## **Additif 128 : Règlement ONU n° 129**

### **Révision 4 – Amendement 2**

Complément 2 à la série 03 d'amendements – Date d'entrée en vigueur : 11 janvier 2020

### **Prescriptions uniformes relatives à l'homologation des dispositifs de retenue pour enfants utilisés à bord des véhicules automobiles**

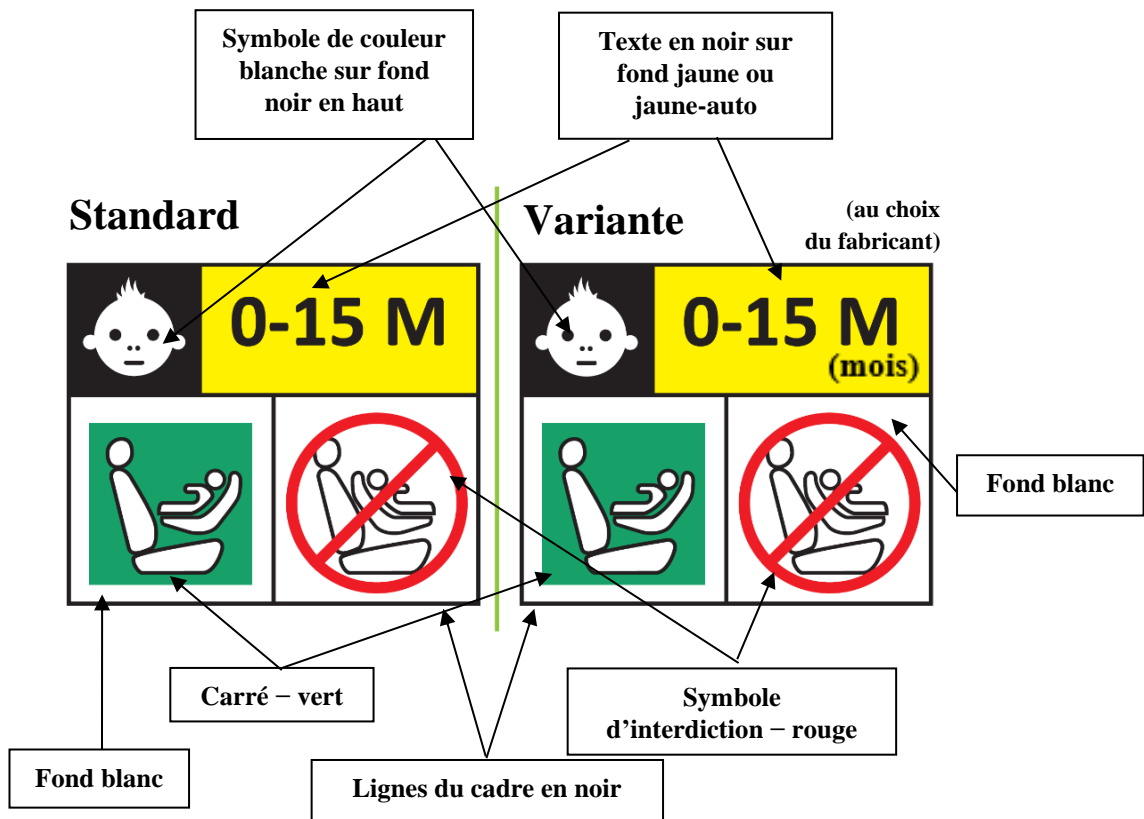
Paragraphe 4.5, lire :

« 4.5 Les dispositifs améliorés de retenue pour enfants intégraux pouvant être utilisés “face vers l’avant” et “face vers l’arrière” doivent porter de façon permanente sur la partie où l’enfant est installé l’étiquette ci-dessous. Cette étiquette doit être visible par toute personne installant le dispositif amélioré de retenue dans un véhicule.

Le fabricant est autorisé à inscrire la mention “mois” sur l’étiquette pour expliquer la signification de la lettre “M”. La mention “mois” doit être libellée dans la langue communément parlée dans le pays où le dispositif est vendu. L’inscription en plusieurs langues est permise.

Dimensions minimales de l’étiquette : 40 × 40 mm

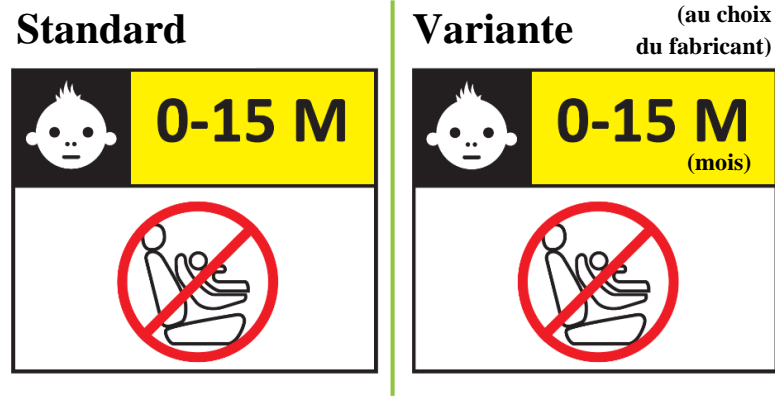
Les dispositifs améliorés de retenue pour enfants intégraux pouvant être utilisés uniquement face vers l'avant doivent porter de façon permanente sur la partie où l'enfant est installé l'étiquette illustrée ci-après. Cette étiquette doit être visible par toute personne installant le dispositif amélioré de retenue dans un véhicule.

Le fabricant est autorisé à inscrire la mention "mois" sur l'étiquette pour expliquer la signification de la lettre "M". La mention "mois" doit être libellée dans la langue communément parlée dans le pays où le dispositif est vendu. L'inscription en plusieurs langues est permise.

Dimensions minimales de l'étiquette : 40 × 40 mm

Figure 1

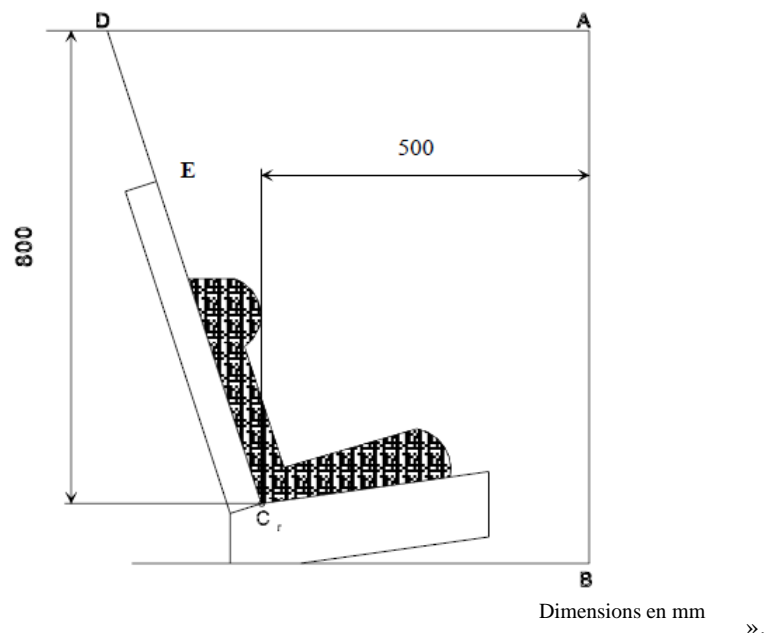
Paragrapes 6.6.4.4.1.1 et 6.6.4.4.1.1.1, lire :

Déplacement de la tête : aucune partie de la tête du mannequin ne doit franchir les plans BA, DA et DE, tels qu'ils sont définis dans la figure 1 ci-dessous. Cependant, la tête du mannequin peut franchir le plan DE si une partie de la structure du dispositif de retenue pour enfants, à savoir le repose-tête ou le dossier, située derrière la tête du mannequin, se trouve à l'endroit où la tête franchit ledit plan.

Cette disposition vaut pour les 300 ms qui suivent le choc ou jusqu'à ce que le mannequin s'immobilise définitivement, si cette immobilisation survient avant.

Sauf s'il s'agit d'un siège rehausseur et que le mannequin utilisé est le mannequin Q10, auquel cas :

- a) Le plan DA est distant de 840 mm ;
- b) Le plan BA est distant de 550 mm ;
- c) On ne tient pas compte du rebond pour évaluer les plans DA et DE.

6.6.4.4.1.1.1 Si l'essai est effectué conformément au paragraphe 6.6.4.1.6.2 ou 6.6.4.1.8.2 ci-dessus, une tolérance de +10 % est appliquée à la valeur de déplacement de la tête entre le point Cr et le plan AB.

## « 1. Exemples de marques d'homologation

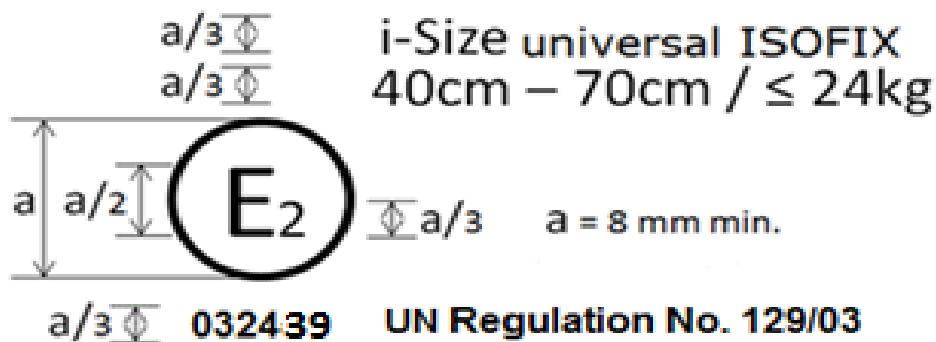
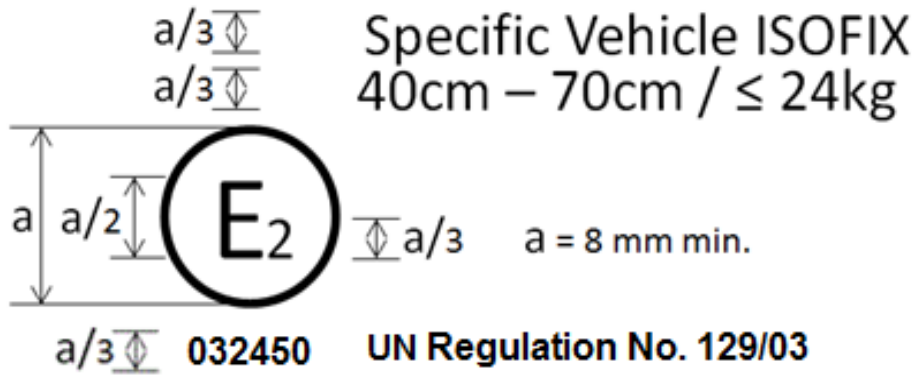
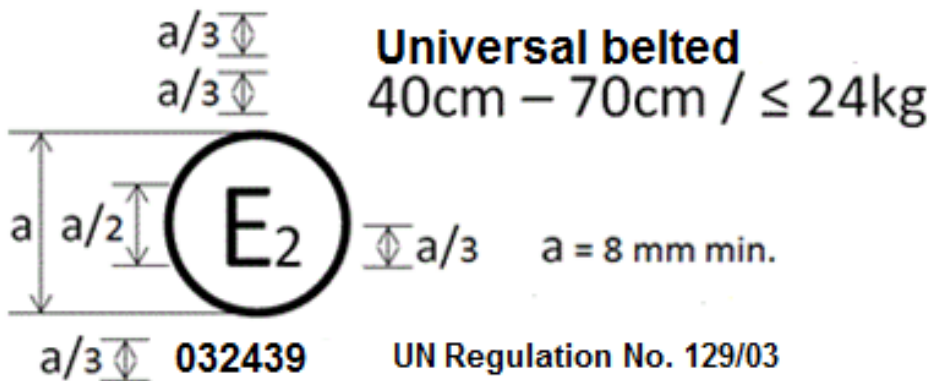
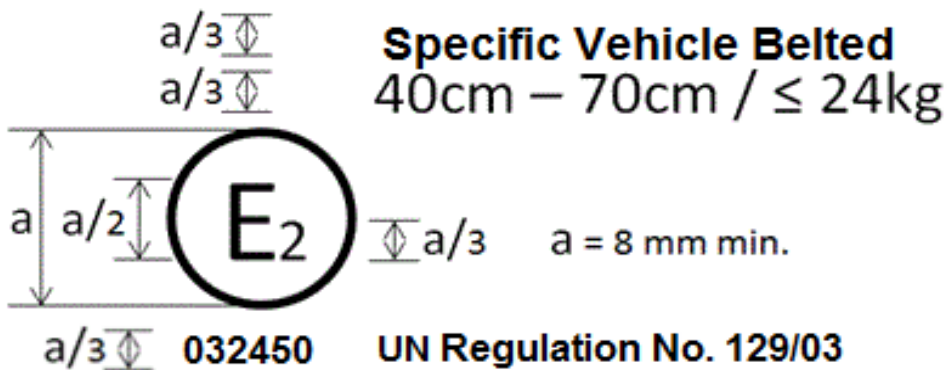
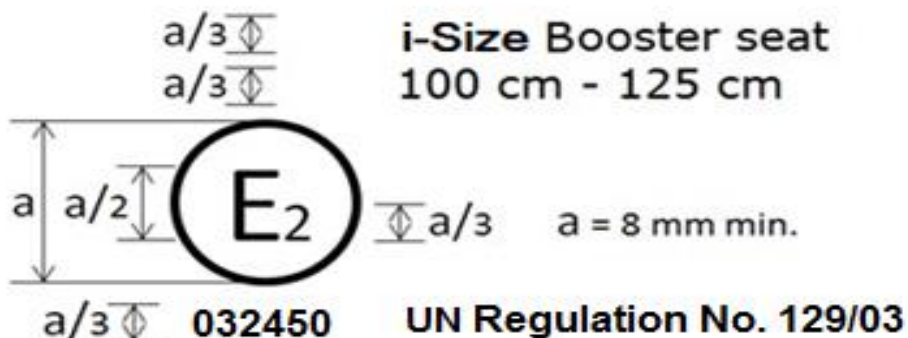
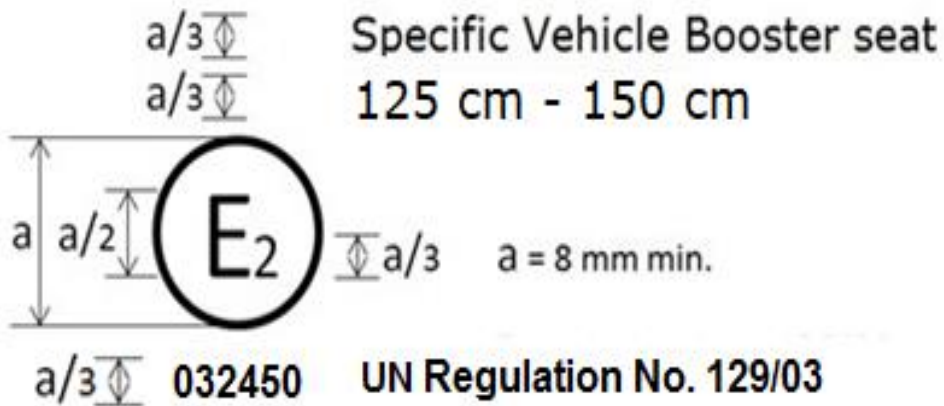
Annexe 2, exemples de marques d'homologation, lire :
